Bestemmingsplan 'N270 Langstraat'

Gemeente Deurne

vastgesteld

17 december 2018

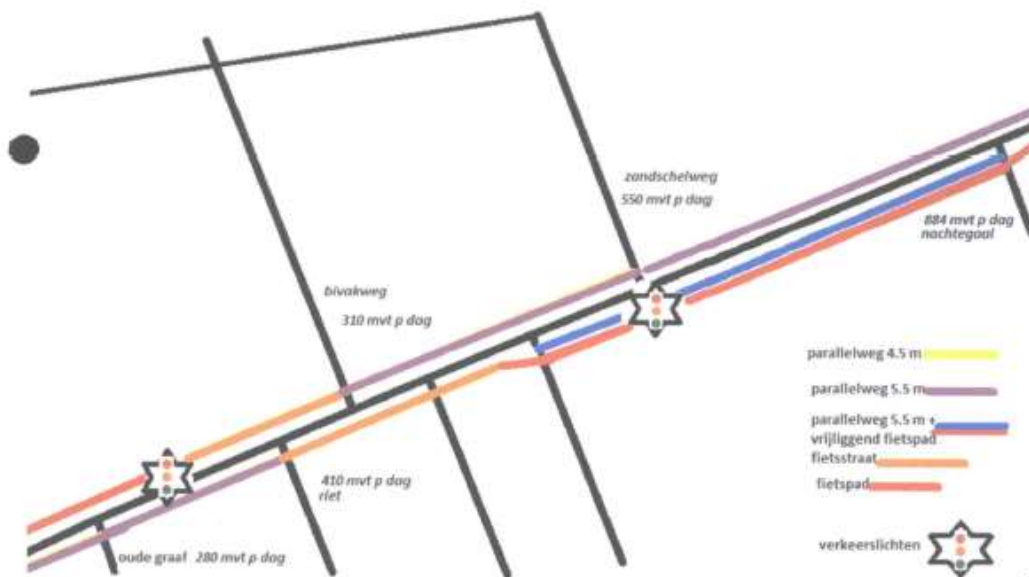
Aanpassing plan 1 i.v.m. veiligheid en overlast op:

Door het verplaatsen van de VRI van Nachtegaalweg naar Zandschelweg en aanpassing van de inrichting parallelwegen wordt het voor de verkeersdeelnemers veel veiliger en voor aanwonenden wordt de overlast drastisch vermindert.

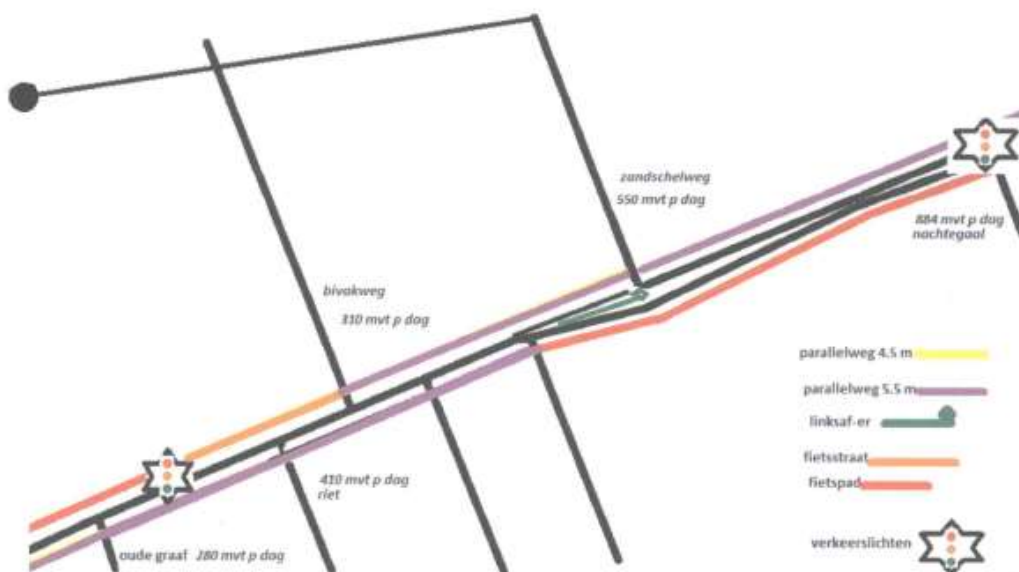
Aanpassing plan 2 i.v.m. veiligheid en overlast op:

Door de situatie zo in te richten is het Vrachtwagen-/Landbouwverkeer in 2 richtingen op de parallelweg opgelost (Met uitzondering van bestemmingsverkeer).

Nog mooier zou zijn om de parallelweg geheel te sluiten voor Vrachtwagen-/Landbouwverkeer, immers het verkeer dat uit de Zandschelweg komt zou;

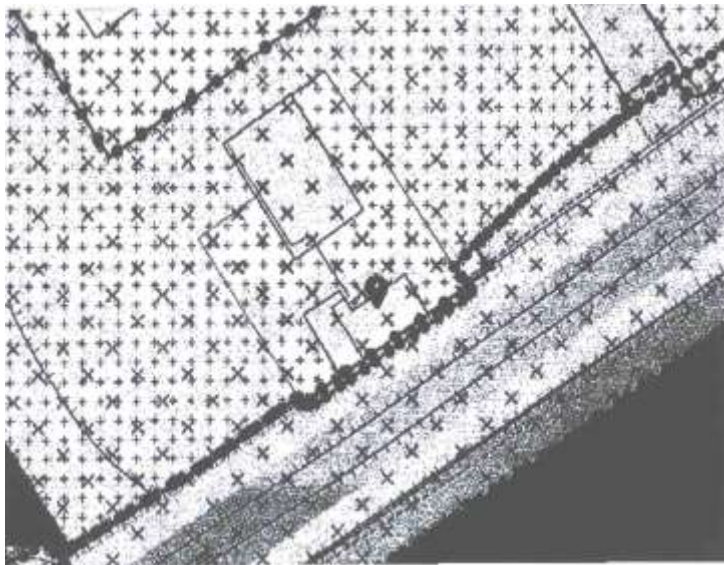
Op de hiervoor weergegeven tekening (geen onderdeel van het bestemmingsplan maar slechts een bijlage van de toelichting) is zichtbaar dat indieners te maken krijgen met een parallelweg en direct aansluitend aan de parallelweg de N270. Door het voorliggende plan wordt deze omgeving fors aangetast. Door het voorliggend plan komt het bestemmingsvlak verkeer zeer dicht te liggen van de gevel van de woning:

De situatie wijzigt voor indieners ingrijpend. Indieners worden niet alleen geconfronteerd met meer vervoersbewegingen, tevens zal het verkeer op kortere afstand van de gevel van de woning worden geleid. In het verlengde daarvan wijzen indieners erop dat zij door het voorliggende ontwerp te maken krijgen met veel transportbewegingen van en naar agrarische bedrijven. Landbouwvoertuigen en vrachtwagens kiezen immers de snelste weg (indieners komen daar later in deze zienswijze nog uitgebreid op terug).

3. Dwarsprofiel B

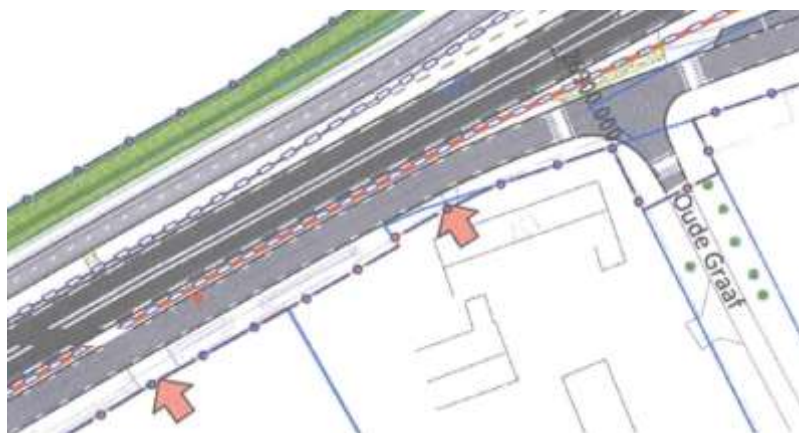
Als we uitgaan van de ontwerptekening van het voorjaar, dan wordt ter hoogte van de woning van Indiener voor dwarsprofiel B gekozen.
